PARC EOLIEN DES CHARBONNIERES

Dossier de demande d'autorisation environnementale

Avis des services

Extrait de la lettre DREAL/SPN du 18 octobre 2023

Zone d'exclusion des systèmes de détection feux de forêt

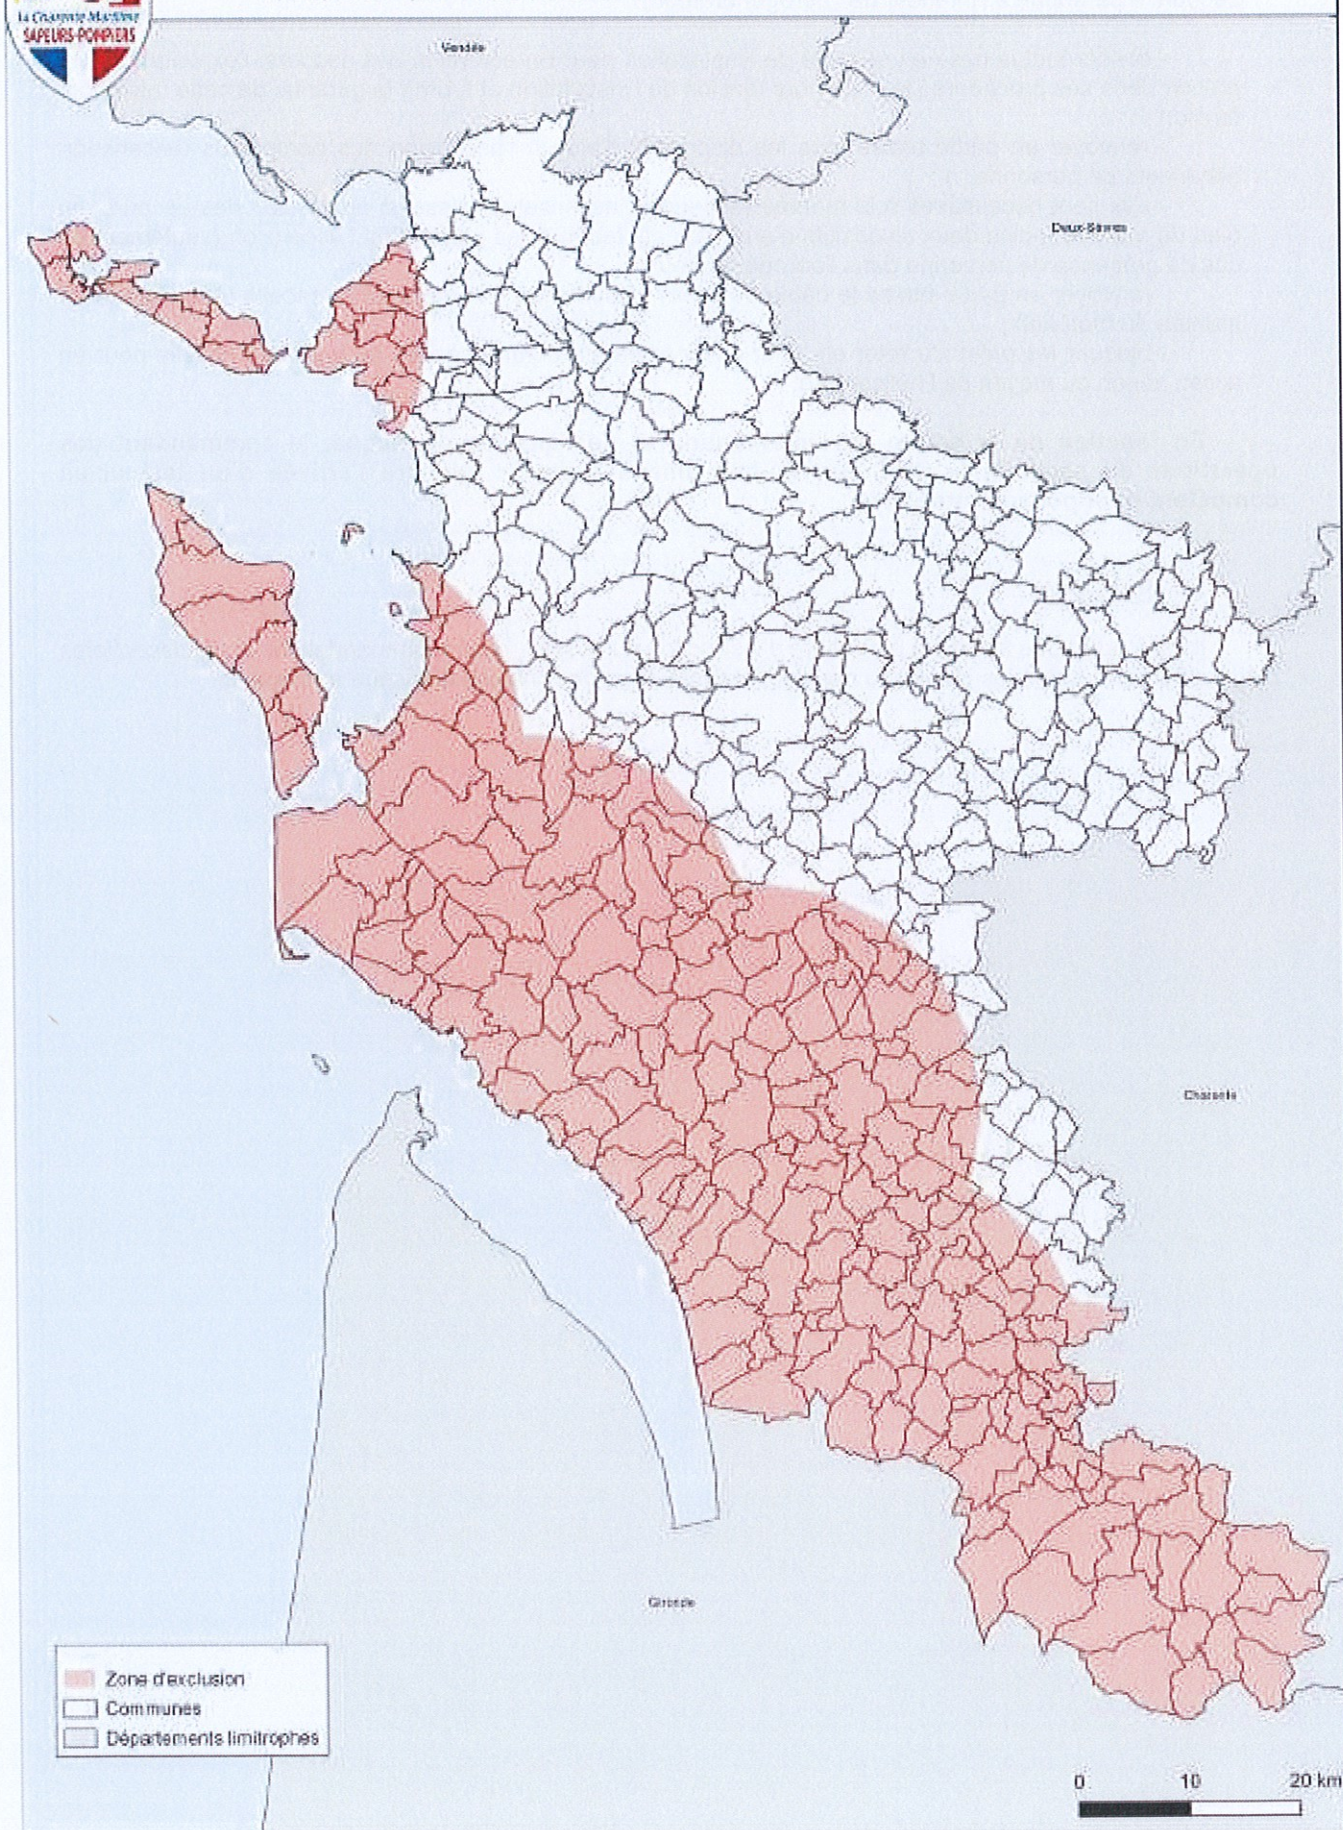
Le projet se situe dans une zone d'exclusion en raison de la présence de moyens de détections utilisés en surveillance du risque feu de forêt.

Aussi, compte tenu de ces considérations techniques, le SDIS 17 émet un **avis défavorable** au projet.

I - Zone d'exclusion des installations éoliennes en raison de la présence des moyens de détection utilisés en feux de forêts

Vous devez vous assurer que votre projet se situe en dehors des zones d'exclusion existantes (cf. Carte jointe en fin de document).
